**ANLAGE 1 zur Vorlage 2022/153 - Behandlung der Stellungnahmen
Bebauungsplan und Örtliche Bauvorschriften „Rosenfelder Straße / Fischerstraße - 1. Änderung“**

Frühzeitige Öffentlichkeits- und Behördenbeteiligung nach § 3 Abs. 1 BauGB und § 4 Abs. 1 BauGB vom 02.11.2020 bis 11.12.2020

Abbildung 1: Geltungsbereich Aufstellungsbeschluss vom 20.10.2020

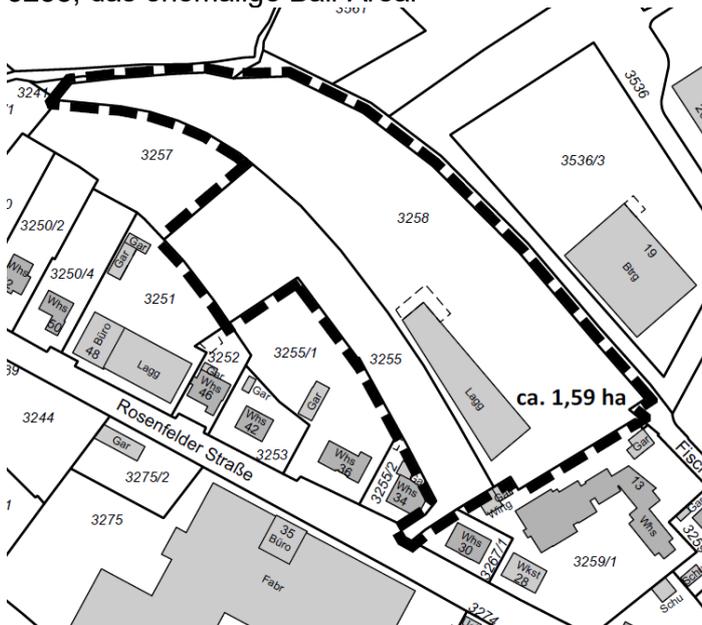
Hinweis: Zur Billigung wurde eine Anpassung vorgenommen und das Plangebiet um die Grundstücke Flst. Nrn. 3255/1 und 3255/2 sowie die angrenzende Straßenrestfläche erweitert.
